Sachplan Geologische Tiefenlager

Fachgruppe Regionalentwicklung

«Fächer öffnen» Input der FG RE ZNO

Stellungnahme FG RE ZNO zum Bericht „Fächer öffnen“ der FG OFI

Quelle: NAB 14-29

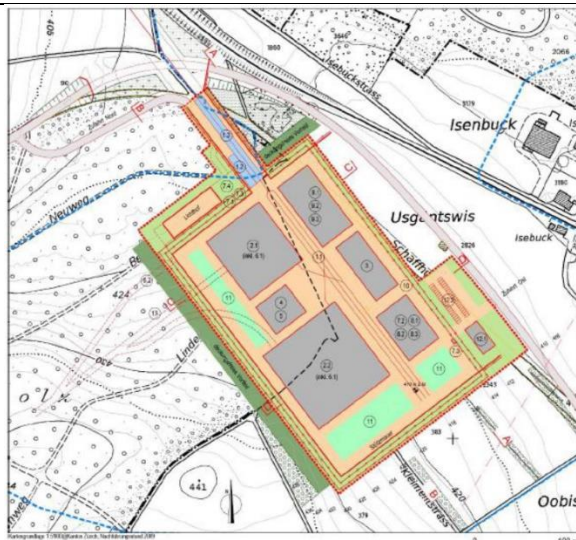
Die untenstehende Graphik macht deutlich, dass die wesentlichen Bauelemente der OFA die BE/HAA-Verpackungsanlage sowie die SMA/LMA Verpackungsanlage sind, sowie, damit zusammenhängend, das Gebäude für die BE-Transportbehälter-Innenreinigung. Ebenfalls wertvollen Platz beansprucht die Infrastruktur für die Anlagenbesichtigung, bestehend aus Besucherzentrum und Parkplätzen.

Die Schlüsselfrage aus dem Bereich Raumplanung lautet: Wie kann die Anlage auf das absolut Notwendige reduziert werden, und an welchem der von der FG OFI untersuchten Standorte können diese absolut notwendigen Elemente am besten untergebracht werden, dies unter Berücksichtigung einer eventuellen Tieferlegung.

Auf diese Frage fehlt heute eine Antwort, weil es bisher nicht das Mandat der FG OFI war, ein solches Szenario zu evaluieren. Für die FG RE ist die Bearbeitung dieser Fragestellung als Grundlage für die Regionalentwicklung von entscheidender Bedeutung.
